Service Informationen

1997

GRUNDIG
made for you

Inhaltsverzeichnis

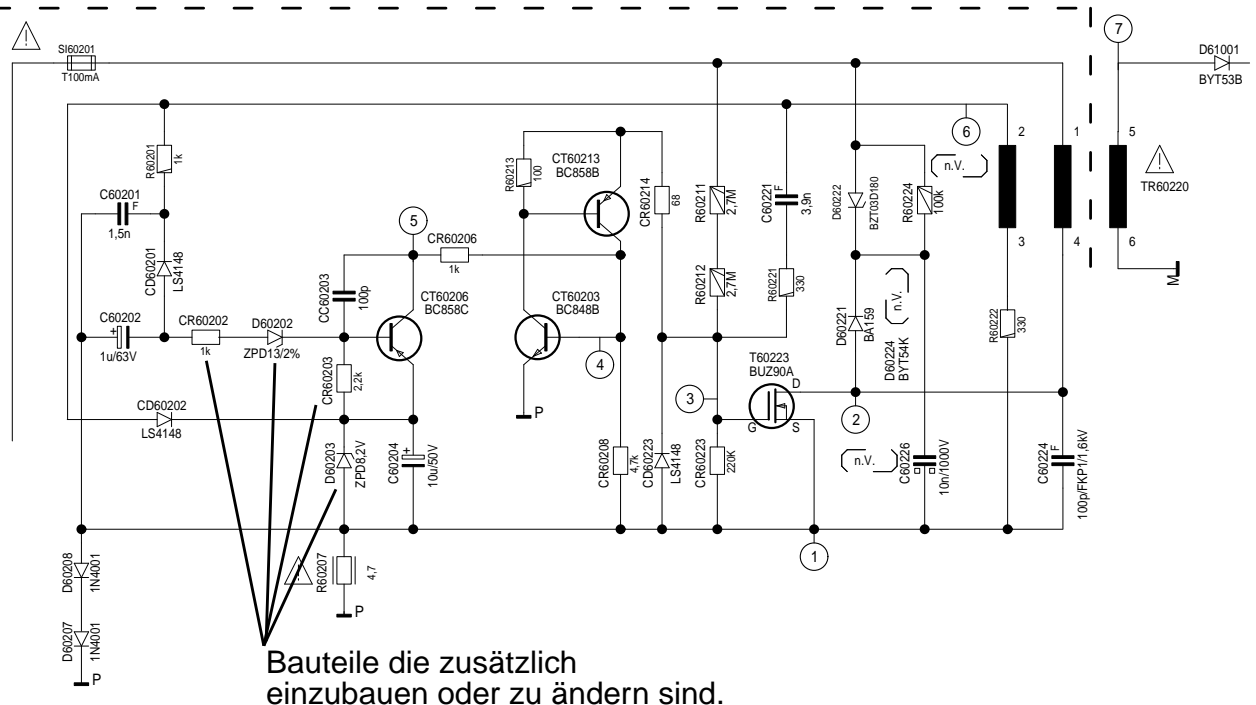
Im Bereich der Diode D 60222 BZT 03D180 ist die Platine braun verfärbt. Gleichzeitig ist die Spannung "+Öko" um ca. 5 V zu groß.

Zusammentreffen ungünstiger Bauteiltoleranzen.

Führen Sie im Bereich des Standby-Netzteils folgende Änderungen durch:

1. Z-Diode D 60203 von ZPD 9,1 V in 8,2 V.
2. R 60202 von 68 kΩ in 1 kΩ ändern
3. In Reihe zum Widerstand R 60202 schalten Sie zusätzlich eine Z-Diode ZPD 13. Die Katode der Diode an die Basis des Transistors CT 60206.
4. Kontrollieren Sie den Widerstand CR 60203 auf den Wert 2,2 kΩ.

Die Spannung "+Öko" kontrollieren. Bei einer Spannung größer +17 V Änderungen einbauen.

Portabler Mono-TV-Recorder TVR 3701 SV

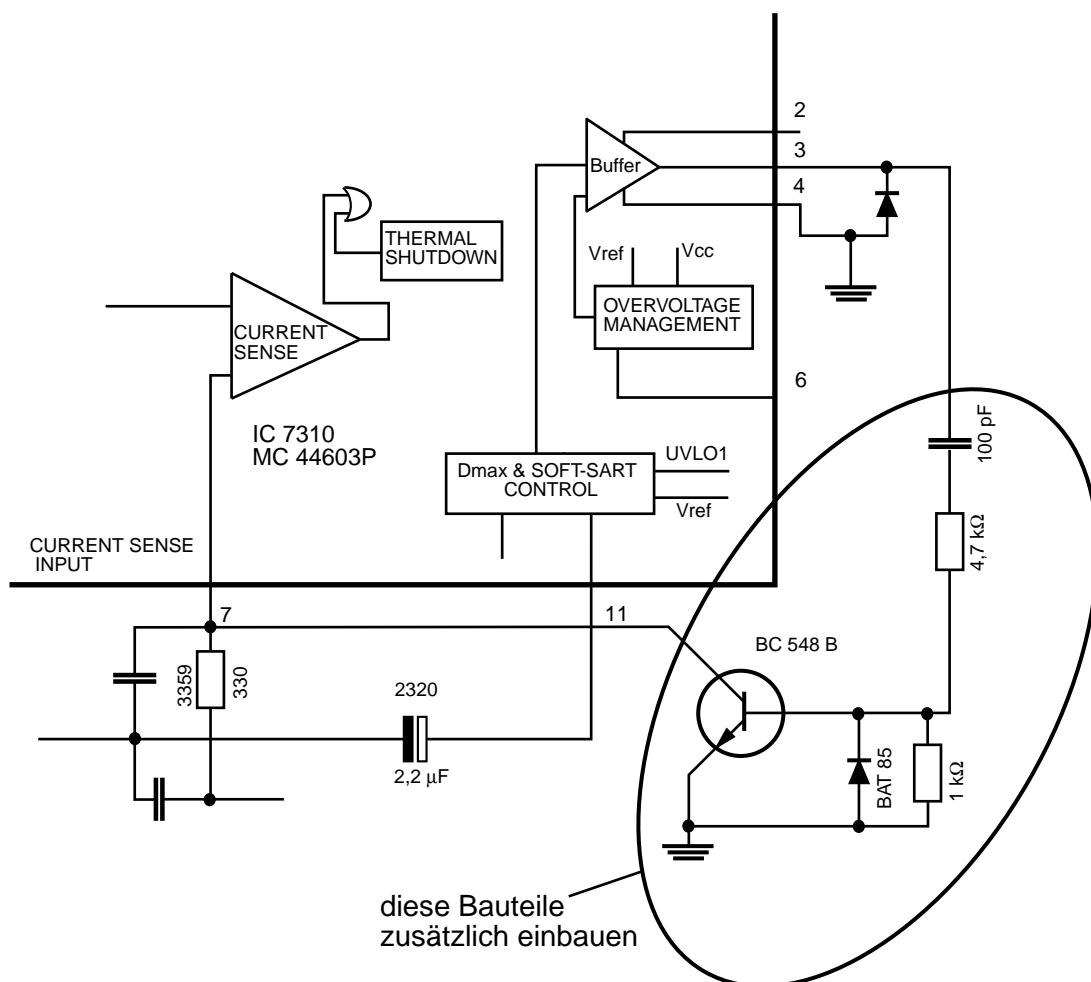
Die Geräte zeigen in Stellung Standby ein störendes, netzspannungsabhängiges Zirpgeräusch.

Bauen Sie im Netzteil am IC 7310 (MC 44603 P) die in der Skizze gekennzeichnete, zusätzliche Transistorstufe ein.

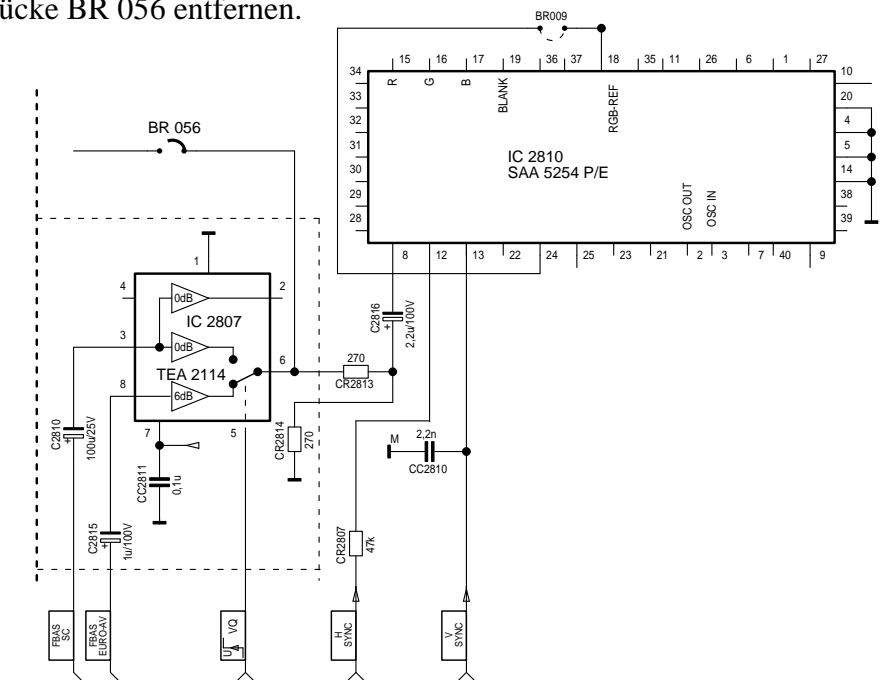
In Programm-Stellung "AV" ist kein Videotextbetrieb möglich.

Das Videoumschalt-IC 2807 (TEA 2114) ist bei 37 cm Geräten nicht bestückt.

Rüsten Sie folgende Bauteile nach:

- IC 2807 TEA 2114
- C 2815 1 μ F
- C 2810 100 μ F
- C 2811 0,1 μ F
- CR 2813 270 Ω
- CR 2814 270 Ω

zusätzlich müssen Sie die Polarität des Elkos C 2816 2,2 μ F tauschen (Minuspol an Pin 8 des IC 2810) und die Brücke BR 056 entfernen.

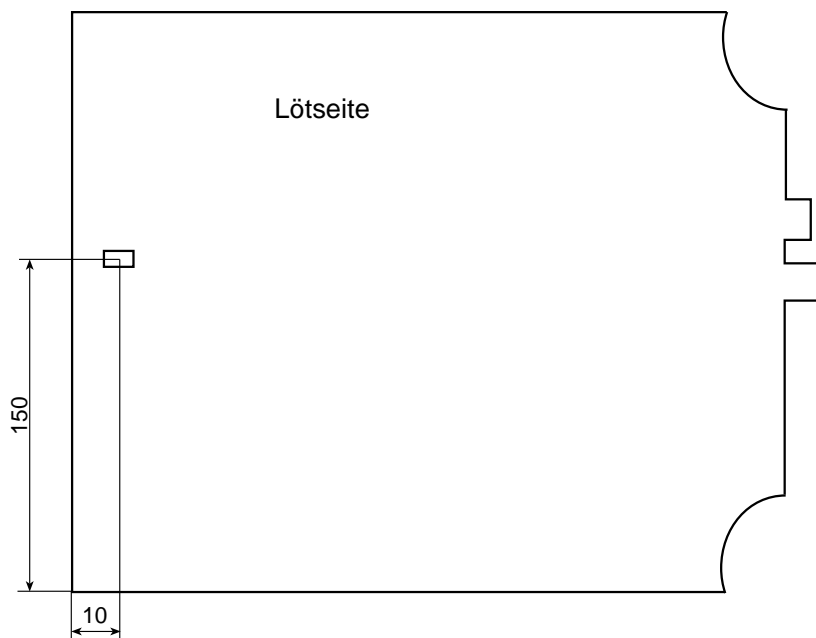
Die Geräte schalten nach längerer Laufzeit, trotz der Änderung nach unserer Service-Information 9/96, sporadisch in Standby.

Temperaturdrift der Betriebsspannung +E um ca. 0,2 bis 0,3 V verursacht durch die Z-Diode CD 61023. Dadurch schaltet das IC 34015 TDA 8374 bei großen Schwarz/Weiß-Sprüngen oder Szenenwechseln ab.

Diese Z-Diode wurde nachträglich eingeführt und ist deshalb nur in der 1. Ergänzung des Service-Manuals zum Chassis CUC 7350 eingezeichnet.

Die Z-Diode befindet sich auf der Position X= 10, Y= 150. Löten Sie diese Diode aus und setzen an der selben Position einen SMD-Widerstand 1206 1,2 k Ω 1% ein.

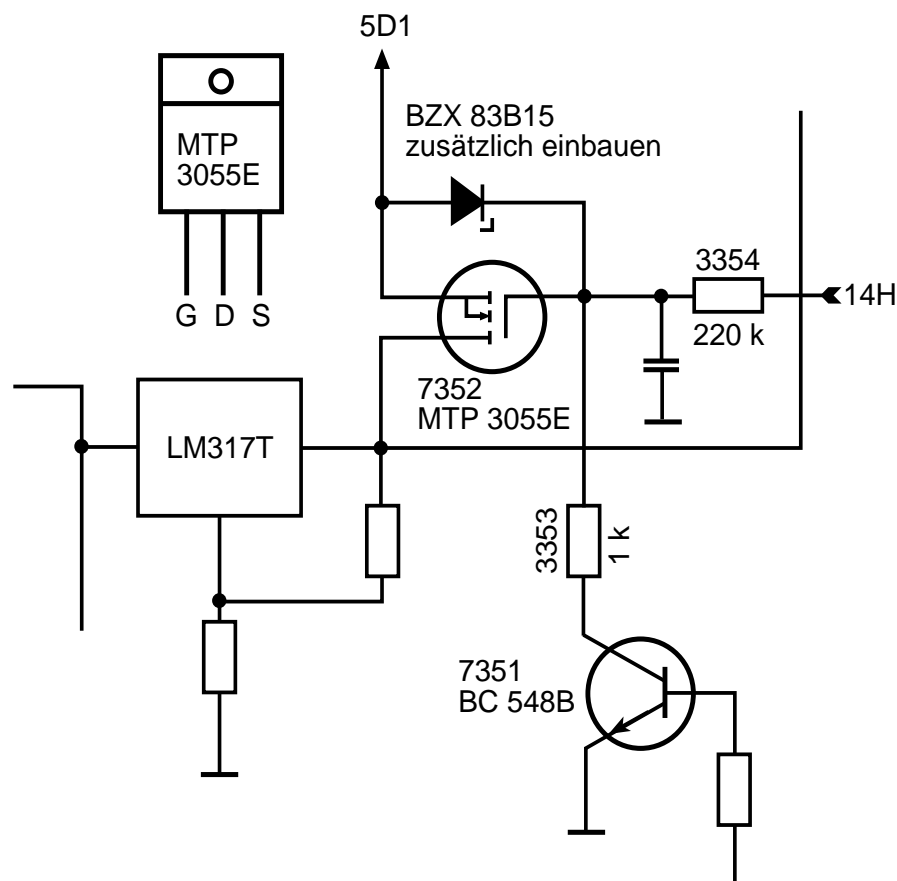
Keine Funktion.

Defekt des Transistors 7352 (MTP 3055E) verursacht durch statische Entladungen im Gerät.

Einbau einer zusätzlichen Z-Diode BZX 83B15 zwischen Gate und Source. Dadurch werden am Gate auftretende Spannungsspitzen unterdrückt.

Bei Ausfall des Transistors 7352 unbedingt die Z-Diode nachrüsten. In der Fertigung wird diese Änderung bereits durchgeführt.

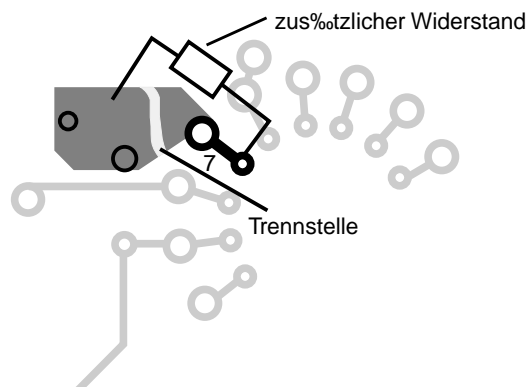
Ausfall der RGB-Endstufen (Bildrohrplatten 29305-022.16 und -022.17) bzw. Ausfall der Videotextfunktion.

Durch Hochspannungsüberschläge in der Bildröhre werden die Halbleiter zerstört.

Auf den BR-Platten -022.16/-022.17 schalten Sie einen zusätzlichen Kohlemassewiderstand 1,5 kΩ (keinen Kohleschichtwiderstand verwenden!) in die Leiterbahn zum Schirmgitter-Anschluß des Bildrohrsockels. Wegen der Überschlaggefahr soll die Trennstelle (siehe Skizze) mindestens 2 mm breit sein.

Bei Ausfall der genannten Halbleiter unbedingt den Widerstand nachrüsten.

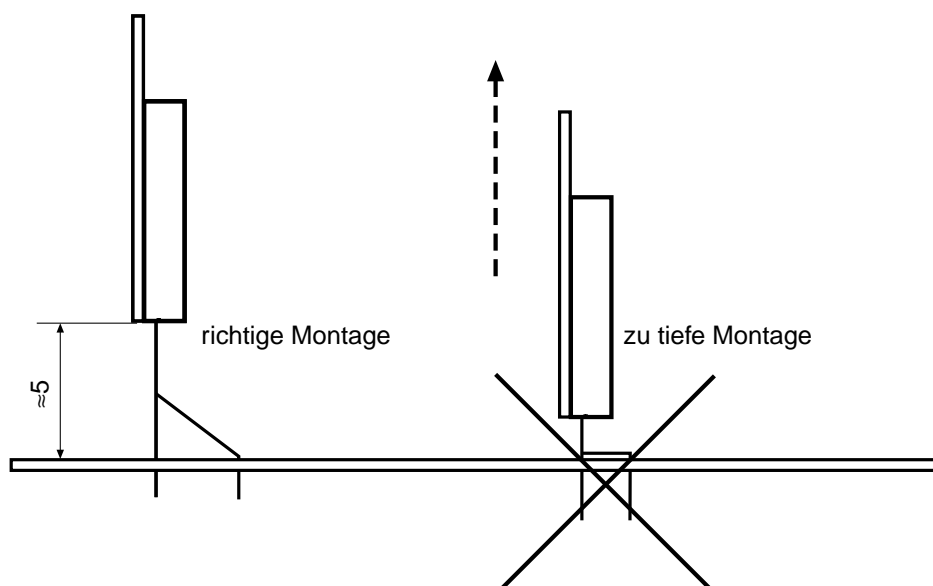
Ausfall der Vertikal-Endstufe TDA 4173 AF oder sichtbare dünne weiße Linien -
 ähnlich Rücklaufstreifen.

Schwingneigung des Vertikal-Endstufen-IC TDA 4173 AF.

- Erkennen Sie die oben genannten Fehler-Symptome, wechseln Sie immer den TDA 4173 AF und löten auf der Leiterzugseite zusätzlich je einen Folien-Kondensator 1 nF von Pin 1 und von Pin 7 nach Pin 4 (-K Spannung).
- Überprüfen Sie die Einbaulage des Vertikal-Endstufen-ICs. Bei einer zu tiefen Montage besteht die Gefahr, dass die Anschlüsse zeitweise auf der Oberseitenmasse aufliegen, was zum Ausfall des ICs führt. Zusätzlich kann der Schaltkreis durch die entstandenen Druckkräfte vorgeschädigt sein. Dies könnte einen Langzeitausfall bewirken. Wechseln Sie deshalb auch im Fall einer falschen Montage den TDA 4173 AF aus!

Beim Einbau eines neuen IC TDA 4173 AF achten Sie auf den exakten Sitz der Halteklammer und löten Sie die zusätzlichen Kondensatoren ein!
 Diese Änderung wurde generell eingeführt.

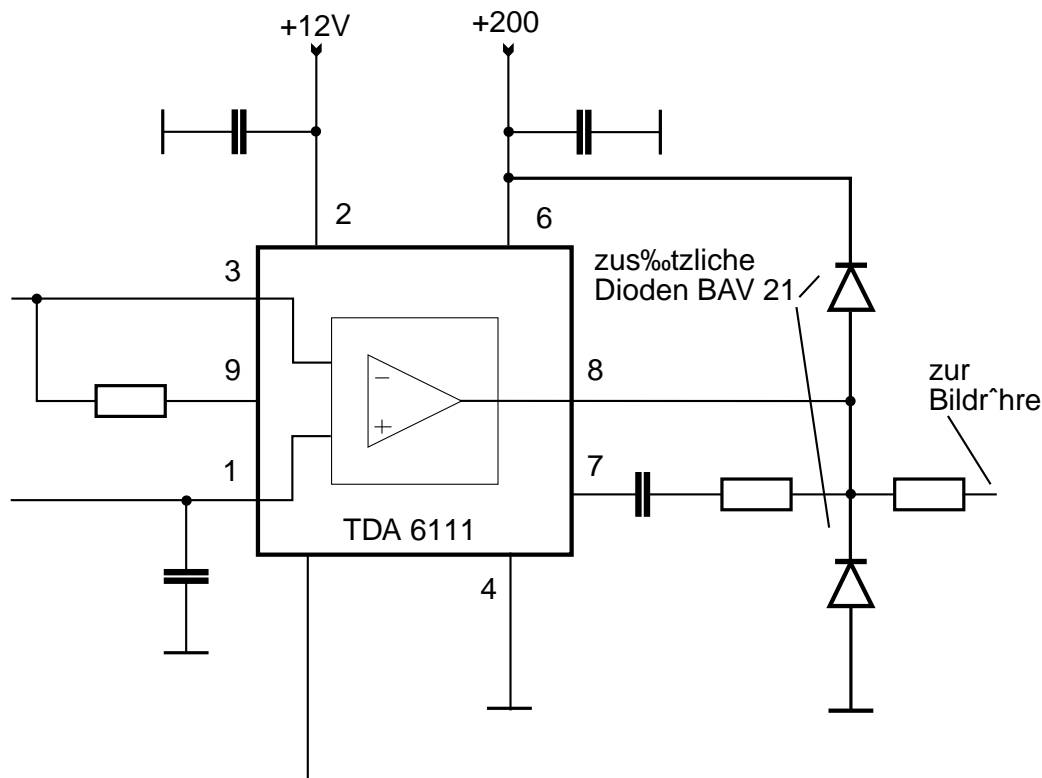
Ausfall der RGB-Endstufen ICs TDA 6111.

Durch Hochspannungsüberschläge werden die RGB-Endstufen-ICs zerstört.

Direkt von den Ausgängen (Pin 8) der drei Endstufen-ICs TDA 6111 schalten Sie jeweils eine zusätzliche Diode BAV 21 nach Masse und eine Diode gegen die +200 Spannung (siehe Skizze).

Die Bestückung der drei nach +200 zu schaltenden Dioden ist bereits auf der Bildrohrplatte als Dioden D 734, D 754 und D 774 vorgesehen.

Die drei nach Masse zu schaltenden Dioden sind auf der Leiterzugseite jeweils von Pin 8 nach Pin 4 (Anode an Pin 4) aufzulöten.

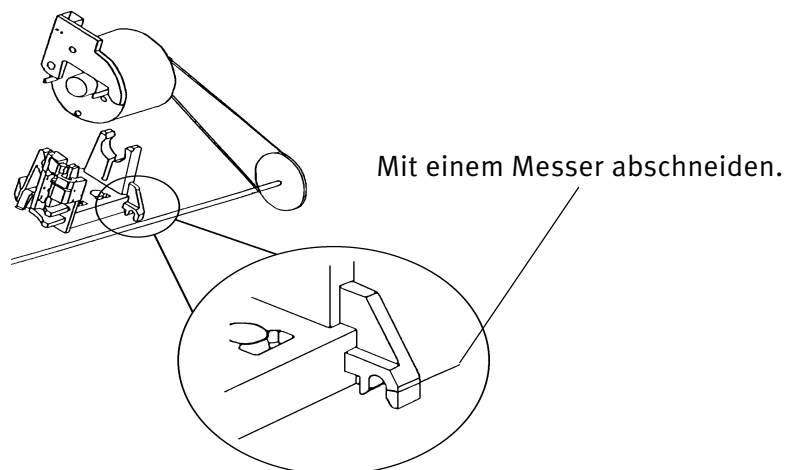
Laufwerk bewegt sich nicht.

Rutschen des Kegelrades der Riemenscheibenwelle (Pos. 47) und / oder der Schneckenwelle (Pos. 48).

Tauschen der Riemenscheibenwelle und / oder der Schneckenwelle.

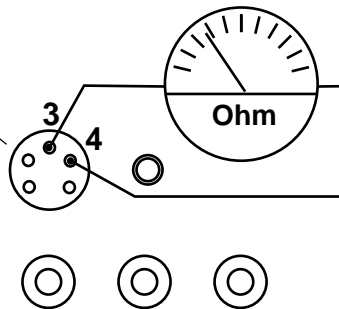
Master/Slave-Betrieb und Synchro-Edit-Steuerung funktionieren nicht.

Bei einer geringen Zahl von GV 660 und GV 690 wurde die 7-polige Leitung (Pos. 9511) vom Bedienteil zum Teletext-Baustein am Bedienteil falsch (verdreh) aufgesteckt.

Ziehen Sie das 7-polige Kabel von Stecker 1511 am Teletext-Baustein ab und stecken Sie es um 180 Grad gedreht wieder auf.

Schaltungsauszug:
Chassisplatte - Kopfverstärker
Service-Manual-72010-530.25
Seite 4 - 30

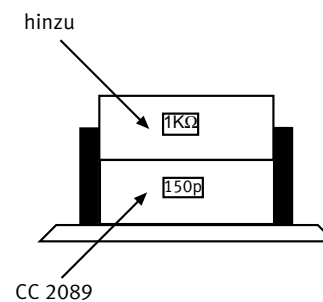
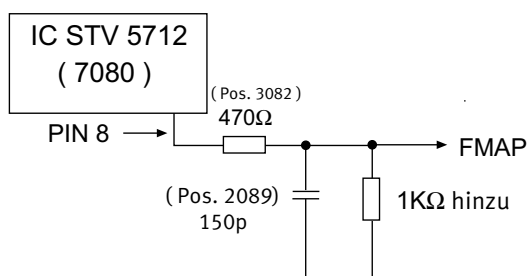
Mögliche Beanstandung:
Tonstörungen und Rauschen auf dem HIFI - Ton.

Ursache:
Bei Wiedergabe wird kein stabiles Ton - FM - Signal erkannt.

Abhilfe:
Folgende Änderungen auf Chassisplatte - Kopfverstärker durchführen.

1. CR 3082 von 100Ω in 470Ω ändern.
2. CC 2089 von $220p$ in $150p$ ändern.
3. CR $1K\Omega$ auf den CC2089 hinzu.
